Panchip Microelectronics Co., Ltd.

## PAN211x 芯片版本升级软件修改点说明

当前版本: 1.0

发布日期: 2025.3

## 2 配置参数更改

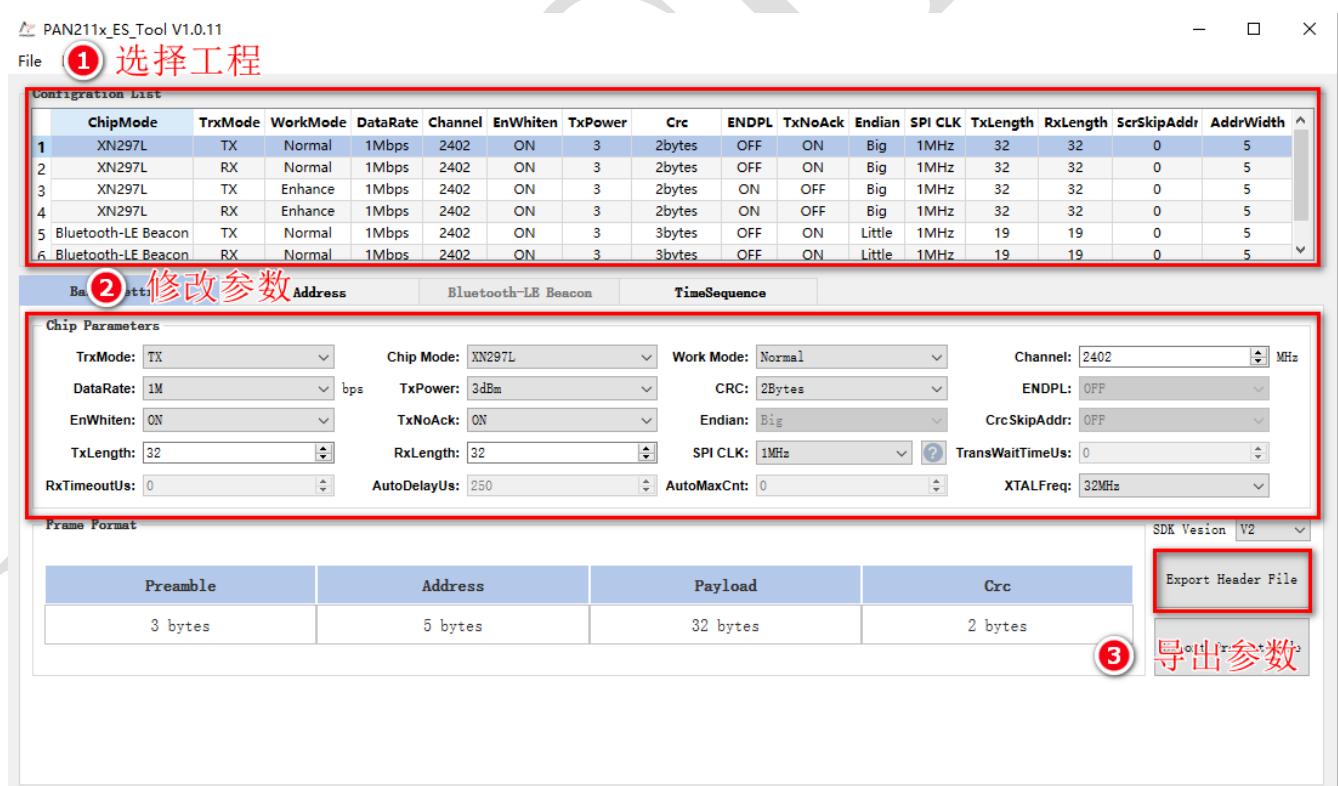
从 MPA (SDK\_V1.0.0 或 SDK\_V1.1.0 或 SDK\_V1.2.0) 升级到 MPB (SDK\_V2.1.x) 需要修改 PAN211\_Err\_t PAN211\_Init(void) 中的 gPN211Page0Table 和 gPN211Page1Table。

gPN211Page0Table 和 gPN211Page1Table 从代码导出工具中导出。

使用最新 PAN211x\_ES\_TOOL 代码导出工具，导出 easy\_rf.h，替换目标例程 src 文件夹中的 easy\_rf.h。
